Audi A6 ハイブリッド, A8 ハイブリッド, Q5 ハイブリッド バッテリーコントロールユニットのプログラム改修

サービスキャンペーン通知日	平成 27 年 2 月 4 日
不具合の内容	ハイブリッドシステムマネジメント用バッテリーコントロールユニットの診断プログラムが不適切なため、正常であるにもかかわらずバッテリー異常と誤検知して警告灯が点灯するとともに、モーター走行を停止することがあります。
改善の内容	全車両、ハイブリッドシステムマネジメント用バッテリーコントロールユニットのプログラムを対策されたものに更新します。

不具合発生箇所

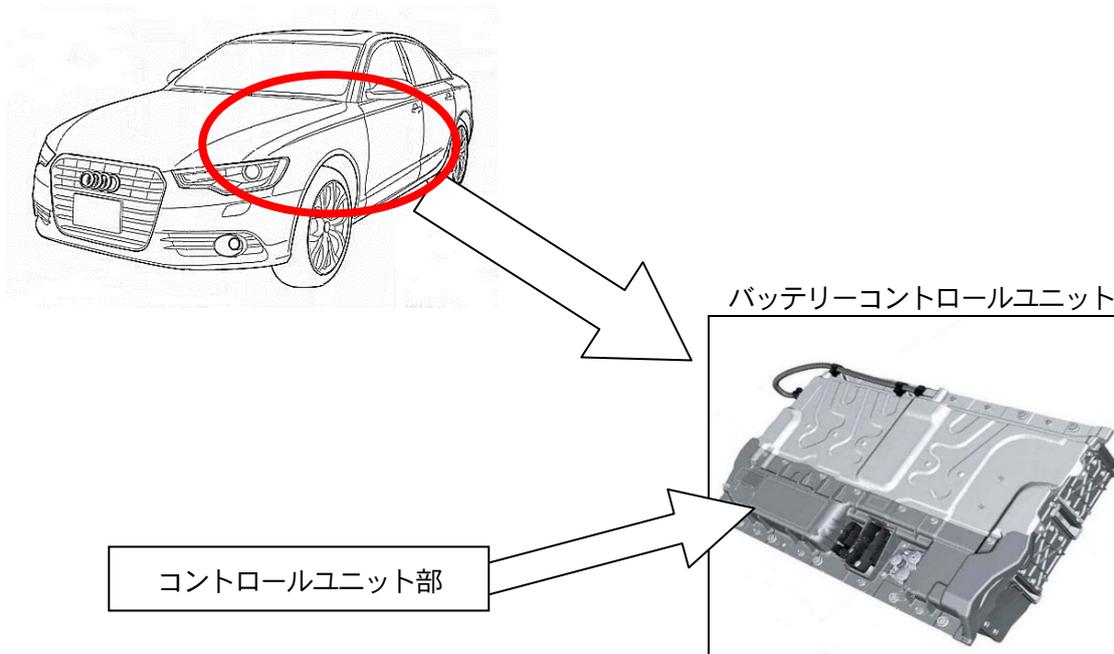
注： は、プログラム更新部位を示す。
